**Commission économique pour l'Europe**

**Forum mondial de l'harmonisation  
des Règlements concernant les véhicules****194<sup>e</sup> session**

**Accord de 1958 :****Examen de projets d'amendements****à des Règlements ONU existants soumis par le GRSP****Proposition de série 01 d'amendements au Règlement  
ONU n° 153 (Intégrité du système d'alimentation  
en carburant et sécurité de la chaîne de traction  
électrique en cas de collision par l'arrière)****Communication du Groupe de travail de la sécurité passive\***

Modèle A

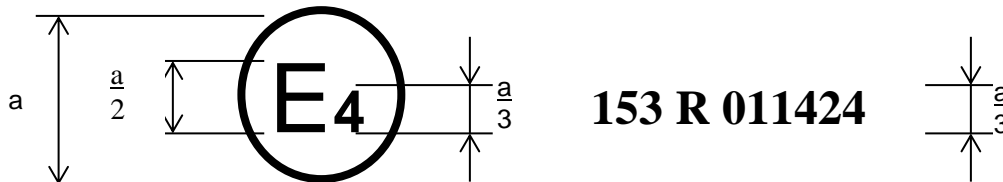
Annexe 2, lire :

La marque d'homologation ci-dessus, apposée sur un véhicule, indique que le type de ce véhicule a, en ce qui concerne la protection des occupants en cas de collision frontale, été homologué aux Pays-Bas (E 4) au titre du Règlement ONU n° 153, sous le numéro 001424. Ce numéro indique que l'homologation a été accordée conformément aux prescriptions du Règlement ONU n° 153 tel que modifié par la série 01 d'amendements.

Modèle B

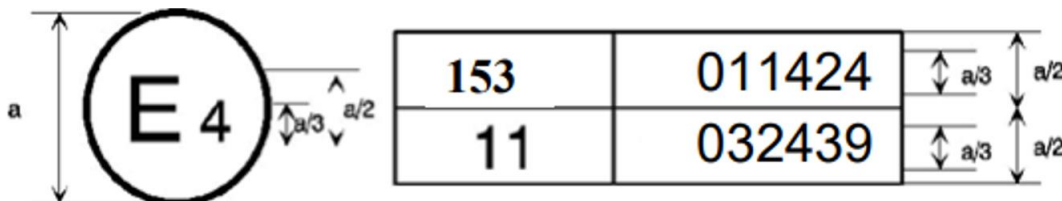
Les deux premiers chiffres des numéros d'homologation indiquent que, aux dates où les homologations respectives ont été délivrées, le Règlement ONU n° 153 comprenait la série 01 d'amendements et le Règlement ONU n° 11 comprenait la série 03 d'amendements. ».

Figure 3  
Doigt d'épreuve articulé

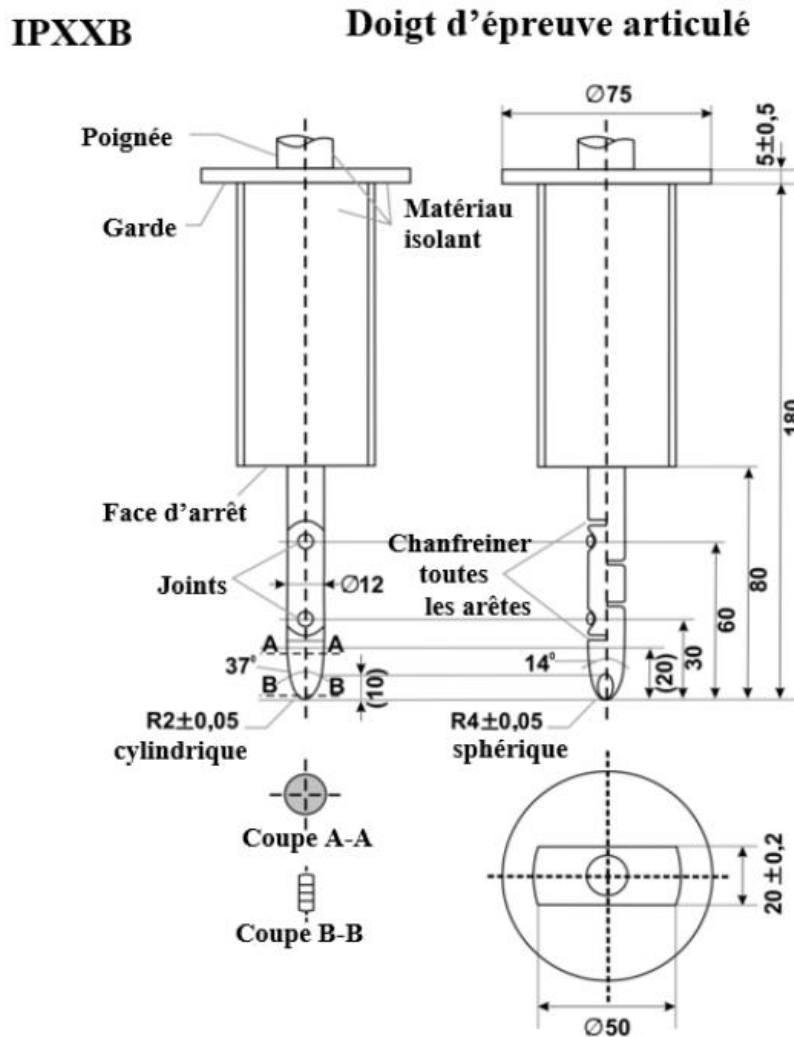
*Annexe 5, paragraphes 4 et 4.1, lire :*

Le doigt d'épreuve articulé décrit à la figure 3 est introduit dans tous les interstices et les ouvertures de la protection physique, avec une force d'insertion de  $10\text{ N} \pm 10\%$ , aux fins de l'évaluation de la sécurité électrique. Si le doigt pénètre partiellement ou entièrement dans la protection, il est essayé dans toutes les positions indiquées ci-dessous.

Les deux articulations doivent permettre un mouvement de  $90^\circ$  dans le même plan et dans la même direction, avec une tolérance comprise entre  $0^\circ$  et  $+10^\circ$ .

Figure 4

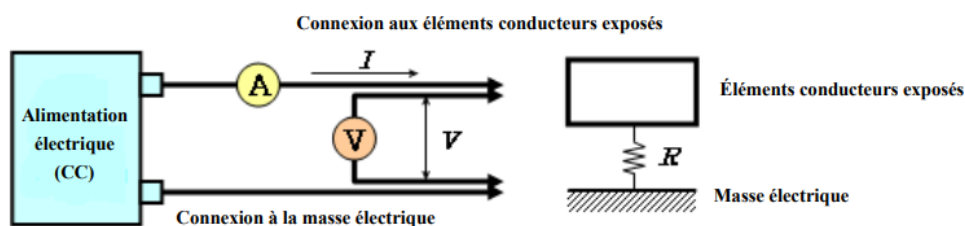
##### b) Méthode d'essai utilisant une source de courant continu, un voltmètre et un ampèremètre

La source de courant continu, le voltmètre et l'ampèremètre sont reliés aux points de mesure (en règle générale, la masse électrique et le carter de protection conducteur ou la barrière de protection électrique conductrice).

On règle la tension de la source de courant continu de manière à obtenir une intensité égale ou supérieure à 0,2 A.

On mesure l'intensité "I" et la tension "U".

La résistance R doit être inférieure à 0,1  $\Omega$ .
